Extrait note n°8 SYNTHÈSE page 70

Extrait DPC LOISEAU Parcelle (KR619)
PLAN topographique avant travaux

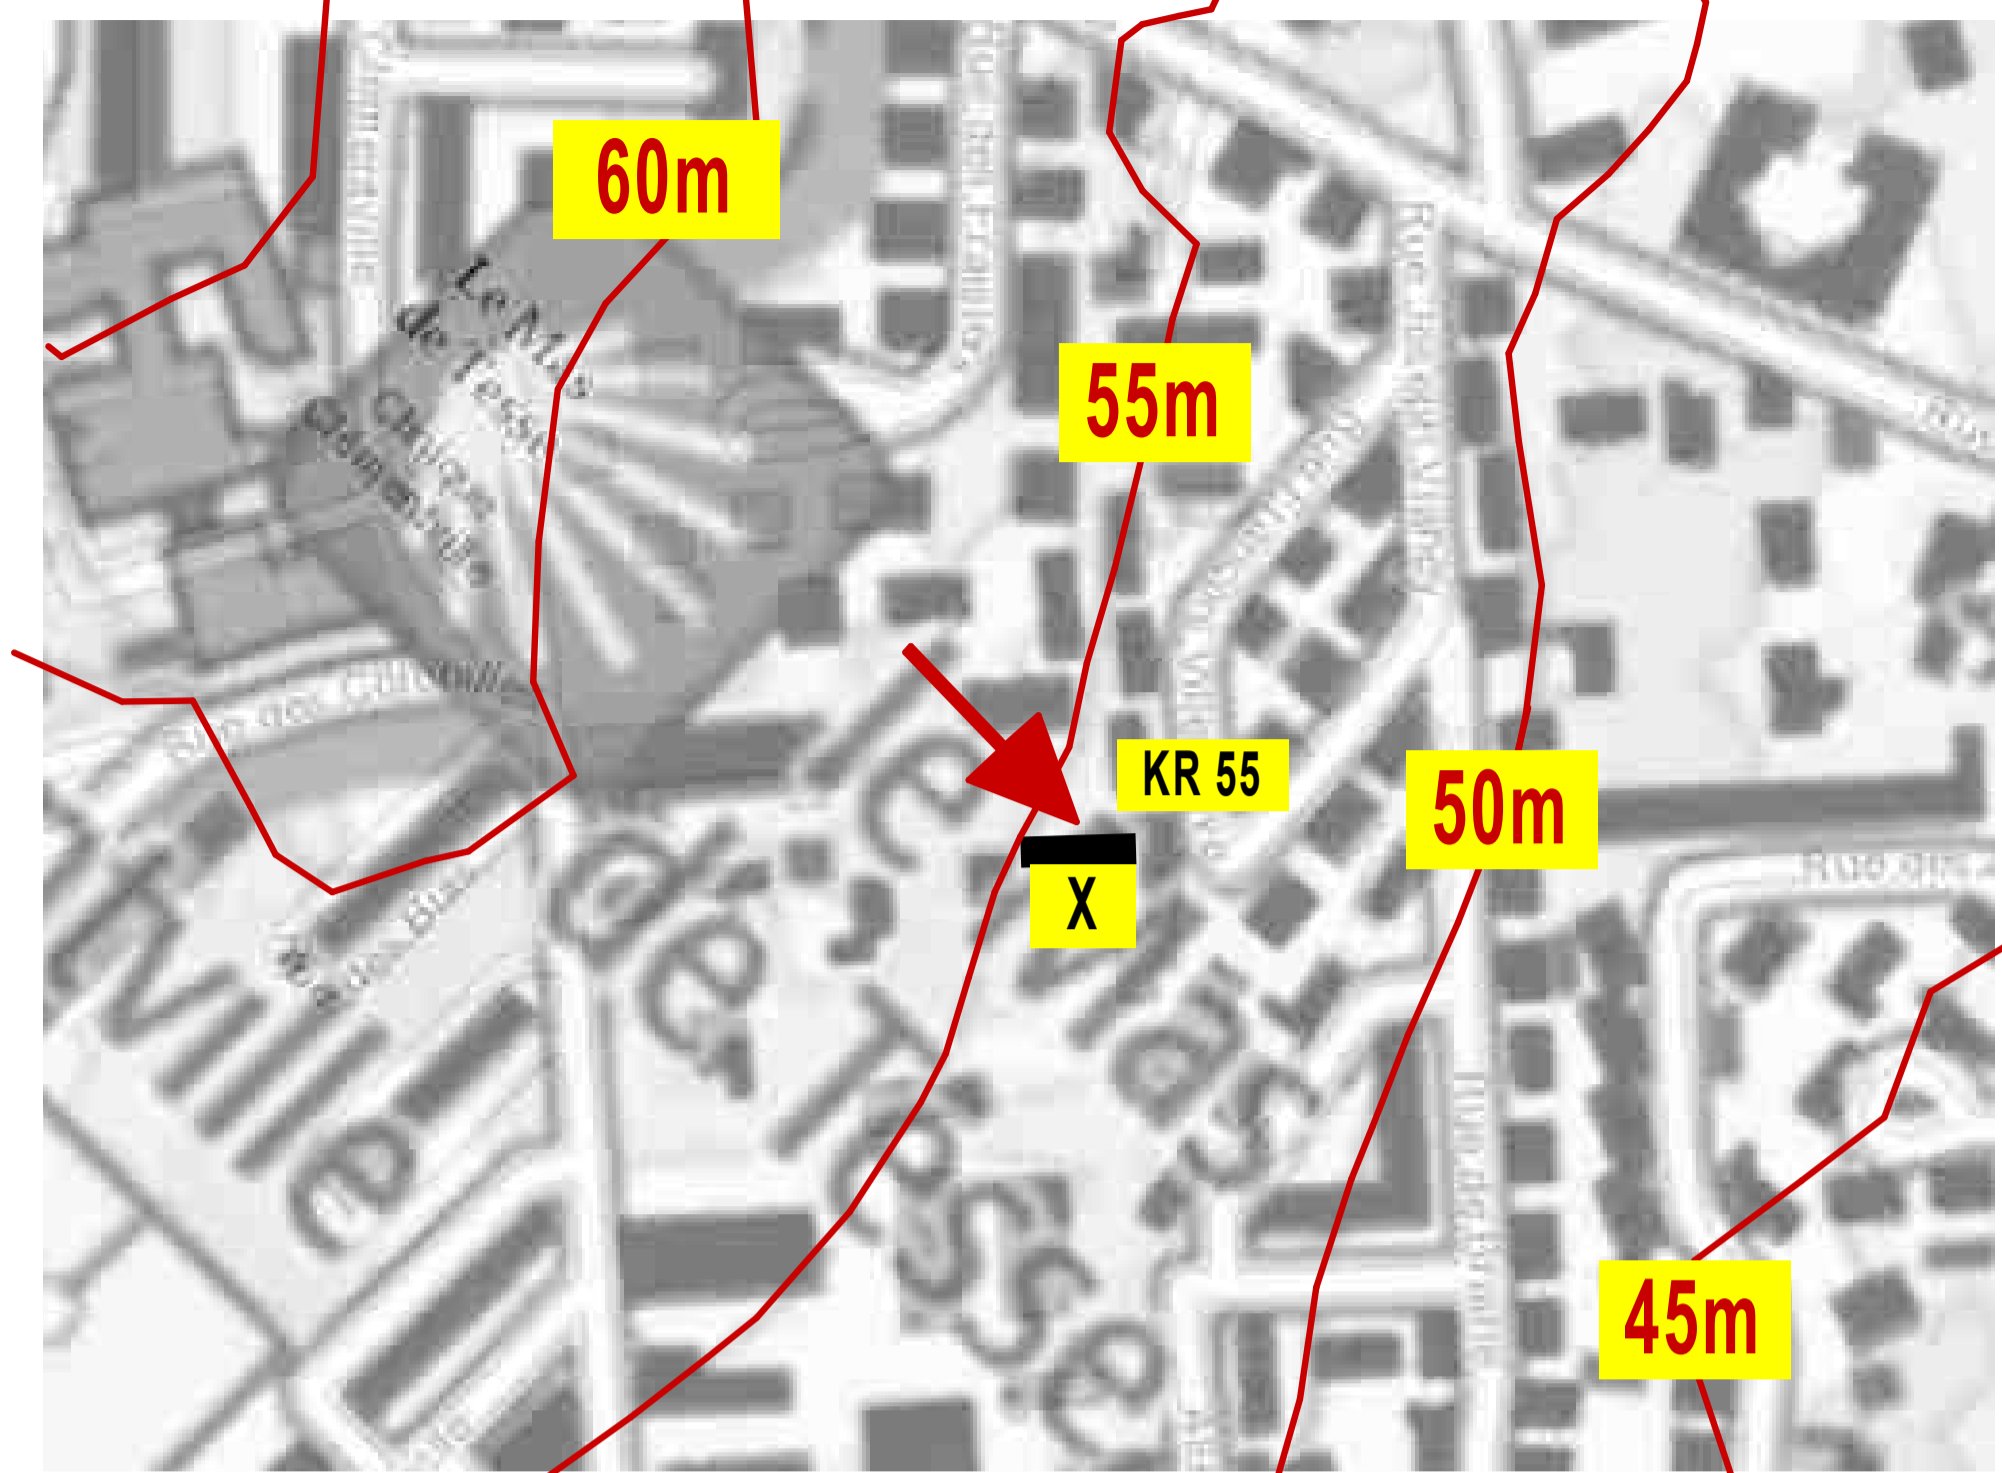
Avant travaux, le terrain du fond KR 619 présentait une pente qui ramenait les eaux de ruissellement du fond KR 619 vers le fond JAMMES. Les travaux de terrassement réalisés sur le KR 619 n'ont pas aggravé le libre écoulement du fond KR 619 vers le fond JAMMES, ils l'ont au contraire réduit.

X Le relevé topographique avant travaux (KR 619) démontre l'écoulement gravitaire des eaux de pluies. L'absence de buse au pied du mur de soutènement contrarie le ruissellement naturel et constitue un facteur aggravant pour KR55

Extrait DPC LOISEAU Parcelle (KR619)
PLAN Masse

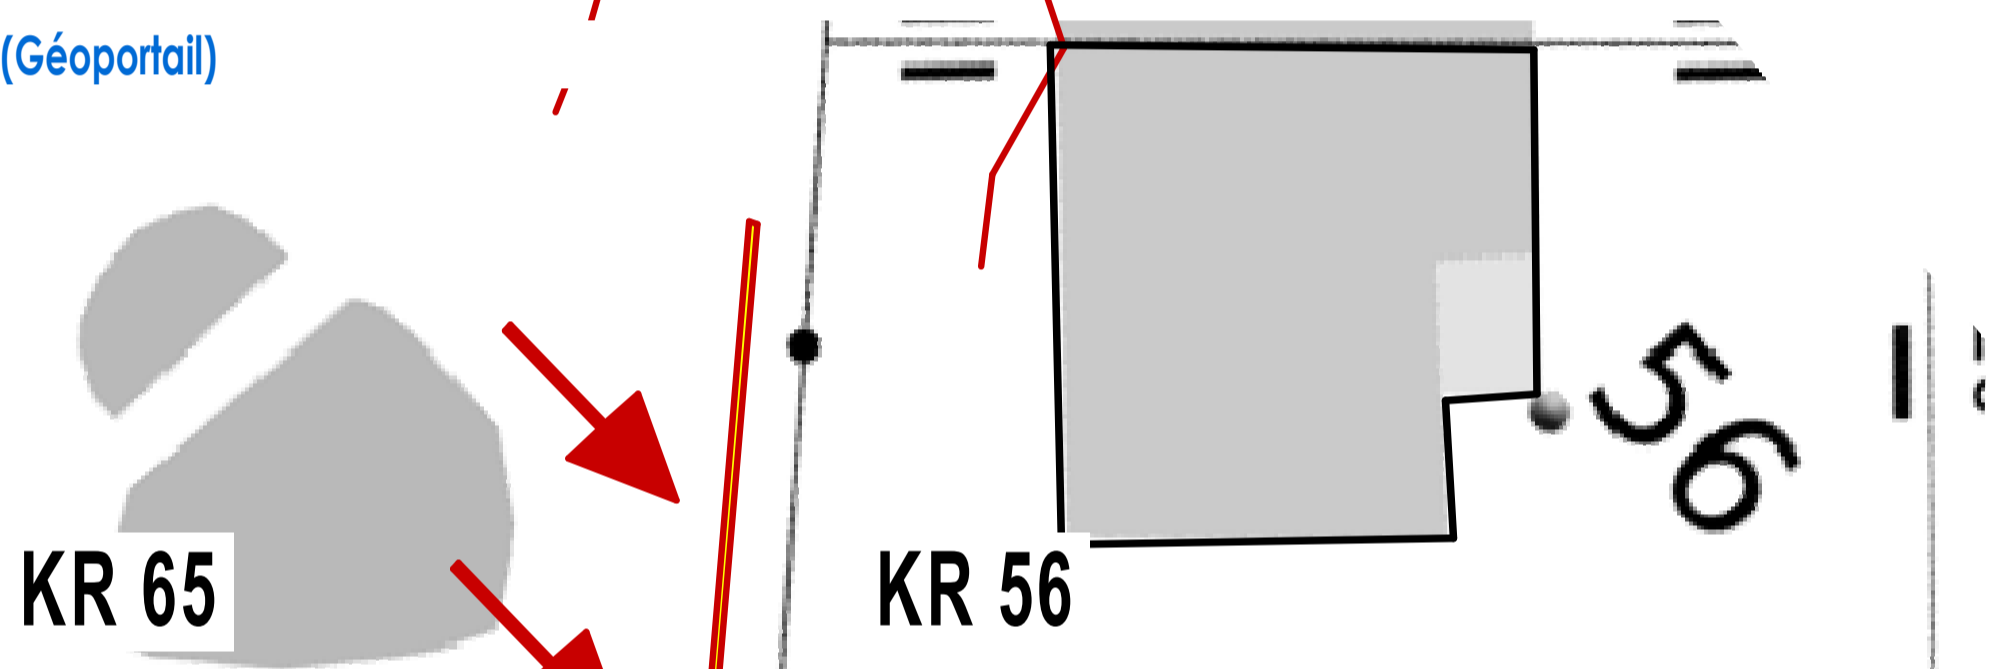
X L'absence de buse au pied du mur de soutènement contrarie le ruissellement naturel et constitue un facteur aggravant pour KR55
